Република Србија
МИНИСТАРСТВО ПРИВРЕДЕ

Број: 404-02-171/3/2015-11
14. октобар 2015. године
Кнеза Милоша 20
Београд

Одговор на питање – појашњење 1 Конкурсне документације за јавну набавку број 43/2015 – Изградња амбуланте у сеоском насељу Бешеново, град Сремска Митровица

XI 2.
detalj ograde

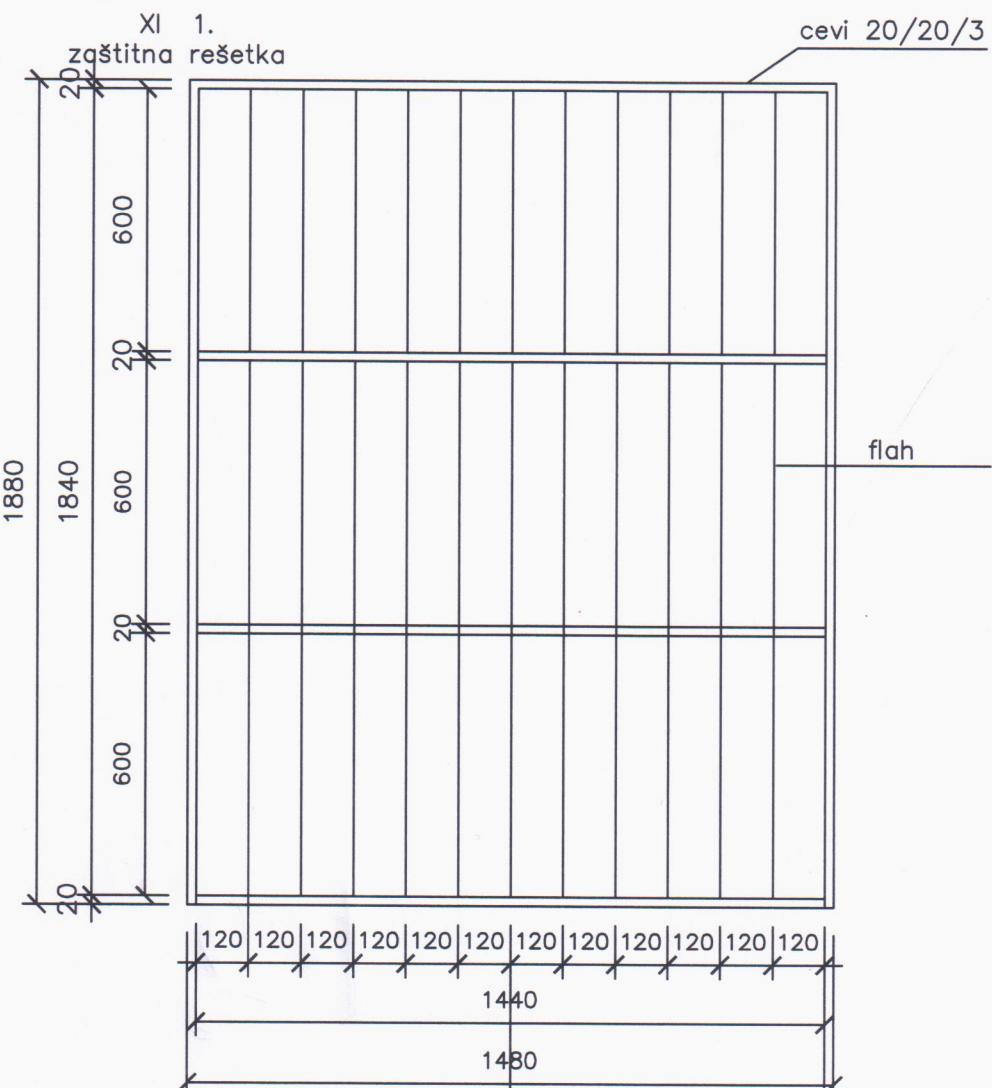
1. X - Столарски радови и XI - браварски радови, да ли можемо да добијемо шеме/цртеже?
2. XIV - Електроинсталатерски радови тачка 2 - није дефинисан број аутоматских осигурчача 10A. О ком броју осигурчача се ради?
3. XV - Стабилна инсталација за дојаву пожара - да ли су прескочени грешком ручни јављачи пожара а можда уместо њих стављени противпожарни апарати у ставци 7?

1. Тражене шеме су у прилогу овог појашњења и чине саставни део конкурсне документације.
2. Број аутоматских осигурчача 10A – 20 комада.
3. За објекте те величине није предвиђена централа за дојаву пожара.
